設計及び工事計画認可申請書の一部補正について

大飯発電所第4号機

設計及び工事計画認可申請書の一部補正

2021年7月1日付け関原発第198号にて申請した設計及び工事計画認可申請書について、「Ⅱ．工事計画」及び「Ⅵ．添付書類」の記載の適正化及び評価対象部位の追加に伴う修正のため補正する。

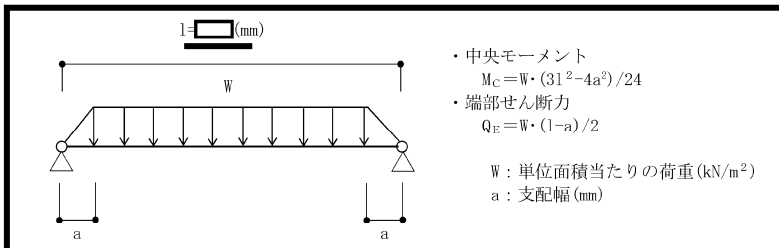
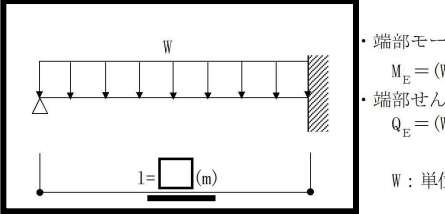
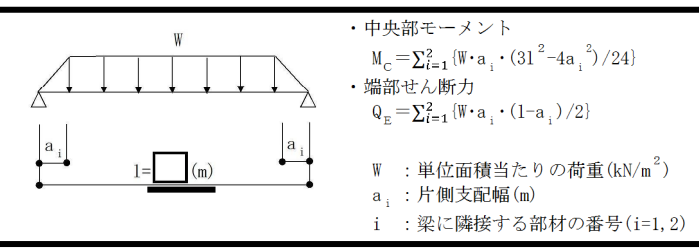
変更前	変更後	備考																																																																																												
<p>第3-7表 原子炉周辺建屋の風力係数及び受風面積 (2/2)</p> <p>(3) EW方向 (E→W)</p> <table border="1"> <thead> <tr> <th rowspan="2">部材番号*</th> <th rowspan="2">高さ E.L. (m)</th> <th colspan="2">風力係数 C</th> <th colspan="2">受風面積 A (m²)</th> </tr> <tr> <th>風上</th> <th>風下</th> <th>風上</th> <th>風下</th> </tr> </thead> <tbody> <tr><td>33</td><td rowspan="8">[Redacted]</td><td>0.8</td><td>-0.4</td><td>195.82</td><td>195.82</td></tr> <tr><td>32(S)</td><td>0.8</td><td>-0.4</td><td>284.19</td><td>604.58</td></tr> <tr><td>31(S)</td><td>0.8</td><td>-0.4</td><td>0</td><td>331.50</td></tr> <tr><td>30(S)</td><td>0.8</td><td>-0.4</td><td>205.71</td><td>205.71</td></tr> <tr><td>29(S)</td><td>0.8</td><td>-0.4</td><td>295.10</td><td>0</td></tr> <tr><td>28</td><td>0.8</td><td>-0.4</td><td>831.14</td><td>791.06</td></tr> <tr><td>27</td><td>0.8</td><td>-0.4</td><td>890.00</td><td>890.00</td></tr> </tbody> </table> <p>※：「3.4.2 耐震壁」に示す質点系モデルの部材番号を示す。</p>	部材番号*	高さ E.L. (m)	風力係数 C		受風面積 A (m ²)		風上	風下	風上	風下	33	[Redacted]	0.8	-0.4	195.82	195.82	32(S)	0.8	-0.4	284.19	604.58	31(S)	0.8	-0.4	0	331.50	30(S)	0.8	-0.4	205.71	205.71	29(S)	0.8	-0.4	295.10	0	28	0.8	-0.4	831.14	791.06	27	0.8	-0.4	890.00	890.00	<p>第3-7表 原子炉周辺建屋の風力係数及び受風面積 (2/2)</p> <p>(3) EW方向 (E→W)</p> <table border="1"> <thead> <tr> <th rowspan="2">部材番号*</th> <th rowspan="2">高さ E.L. (m)</th> <th colspan="2">風力係数 C</th> <th colspan="2">受風面積 A (m²)</th> </tr> <tr> <th>風上</th> <th>風下</th> <th>風上</th> <th>風下</th> </tr> </thead> <tbody> <tr><td>33</td><td rowspan="8">[Redacted]</td><td>0.8</td><td>-0.4</td><td>195.82</td><td>195.82</td></tr> <tr><td>32(S)</td><td>0.8</td><td>-0.4</td><td>284.19</td><td>604.58</td></tr> <tr><td>31(S)</td><td>0.8</td><td>-0.4</td><td>0</td><td>331.50</td></tr> <tr><td>30(S)</td><td>0.8</td><td>-0.4</td><td>205.71</td><td>205.71</td></tr> <tr><td>29(S)</td><td>0.8</td><td>-0.4</td><td>295.10</td><td>0</td></tr> <tr><td>28</td><td>0.8</td><td>-0.4</td><td>831.14</td><td>791.06</td></tr> <tr><td>27</td><td>0.8</td><td>-0.4</td><td>890.00</td><td>890.00</td></tr> </tbody> </table> <p>※：「3.4.2 耐震壁」の第3-7図に示す質点系モデルの部材番号を示す。</p>	部材番号*	高さ E.L. (m)	風力係数 C		受風面積 A (m ²)		風上	風下	風上	風下	33	[Redacted]	0.8	-0.4	195.82	195.82	32(S)	0.8	-0.4	284.19	604.58	31(S)	0.8	-0.4	0	331.50	30(S)	0.8	-0.4	205.71	205.71	29(S)	0.8	-0.4	295.10	0	28	0.8	-0.4	831.14	791.06	27	0.8	-0.4	890.00	890.00	記載の充実
